Parecer Técnico n.º 10/2024 - SEDUH/GAB/CPA-EIV

**Referência:** 00390-00002049/2024-18

**Empreendimento:** Lotus Tower, localizado no Setor de Autarquias Norte (SAUN) Quadra 05, Lote A, Asa Norte (RA-I), Brasília - DF

**Assunto:** Detalhamento de diretrizes para o desenvolvimento de projeto de requalificação de travessia subterrânea no Eixo Rodoviário Norte. Medida mitigadora 7.1 do TC/EIV 01/2023.

Figura 03: Configuração atual das passagens subterrâneas Fonte: Duarte, 2022 p. 10 apud Arnhold, 2018

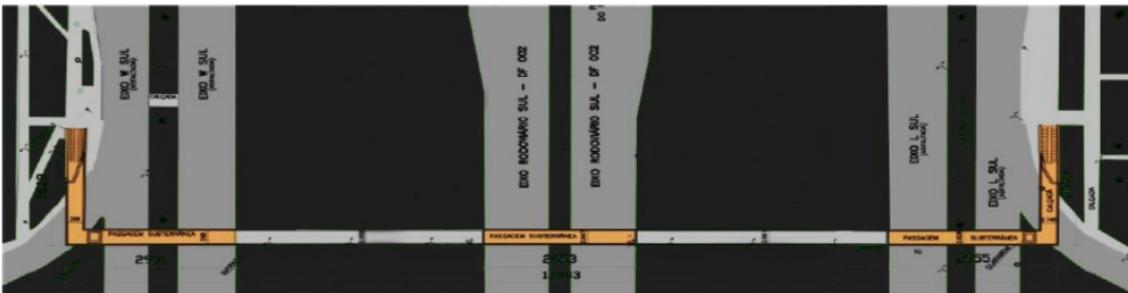
Na década de 90, a alteração na configuração das tesourinhas também implicou em alteração na configuração das passagens subterrâneas para acomodá-las à topografia do espaço residual disponível. Dessa forma, as passagens deixaram ser retas e passaram a ser apresentar formato “L” (Figura 03) criando-se esquinas, que comprometem a acessibilidade e a visibilidade dos acessos, e dão lugar à sensação de insegurança que ecoa desde então no imaginário coletivo. <sup>[3]</sup>

**Figura 18:** Corte longitudinal esquemático mostrando incidência de luz natural, conforme configuração atual das passagens da Asa Sul.

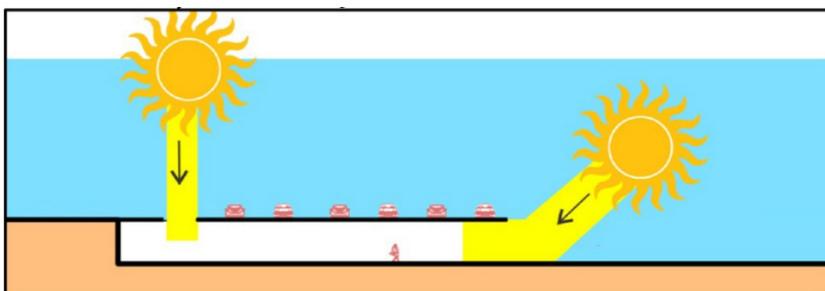
- Propor tratamento das fissuras e trincas existentes nas estruturas e paredes das passagens;
- Propor iluminação eficiente e adequada, considerando sua harmonização com a iluminação pública. Além da iluminação artificial, avaliar a possibilidade de propor clarabóias para iluminação natural (tal qual ocorre na Asa Sul) nos trechos indicados na imagem abaixo:

Figura 17: Áreas destinadas a requalificação interna da passagem

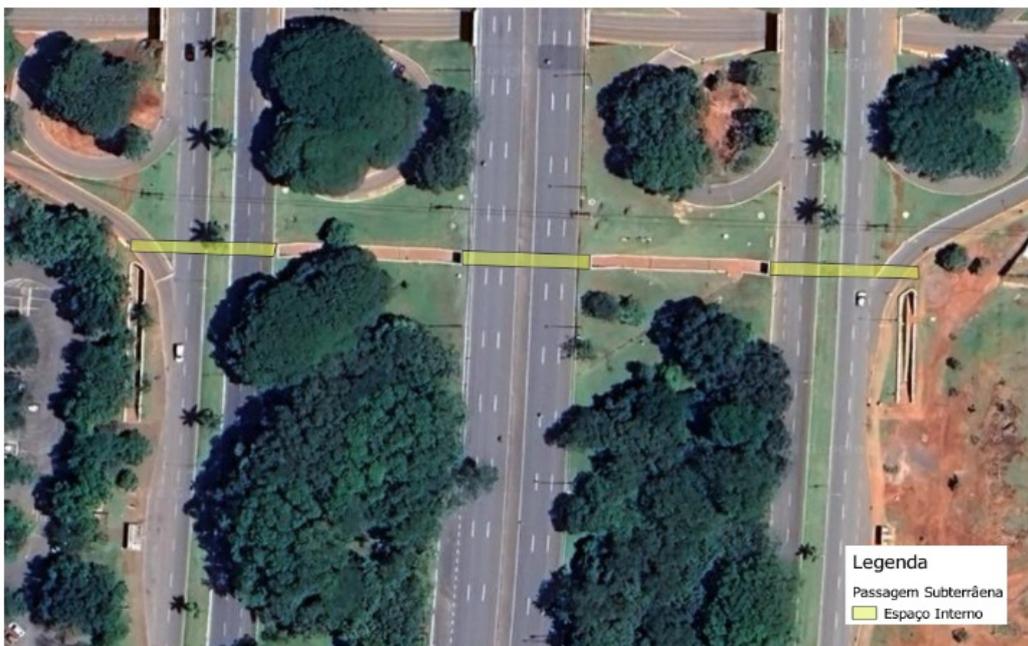
- Propor revestimento de fácil limpeza e manutenção, resistentes ao alto tráfego e às intempéries. Apresentar solução estética gráfica com caráter artístico e cultural, que podem se dar como mosaico, painel contendo referência à história do Plano Piloto de Lúcio Costa, a ser aprovado pela Secretaria de Cultura. Há exemplares desse tipo de intervenção em várias cidades, como ilustrado abaixo.
